ZESTAW NR 16 ODPOWIEDZI DO PYTAŃ ZŁOŻONYCH PO TERMINIE

Książnica Kopernikańska w Toruniu

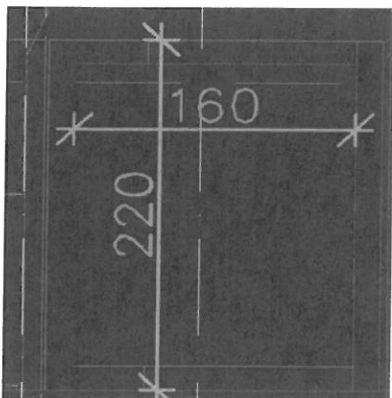
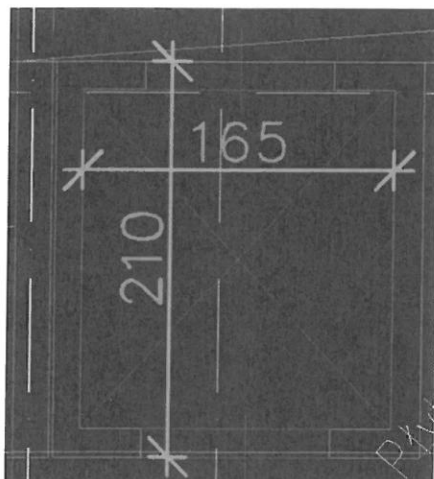
Proszę o informację gdzie występuje słup ściana widoczna na rysunku K-1.5 A0 w udostępnionym projekcie w dniu 23.03.2023 r.

Zamawiający informuje, że słupściana widoczna na rysunku k-1.5A0 znajduje się w osi bD przy osi B2.
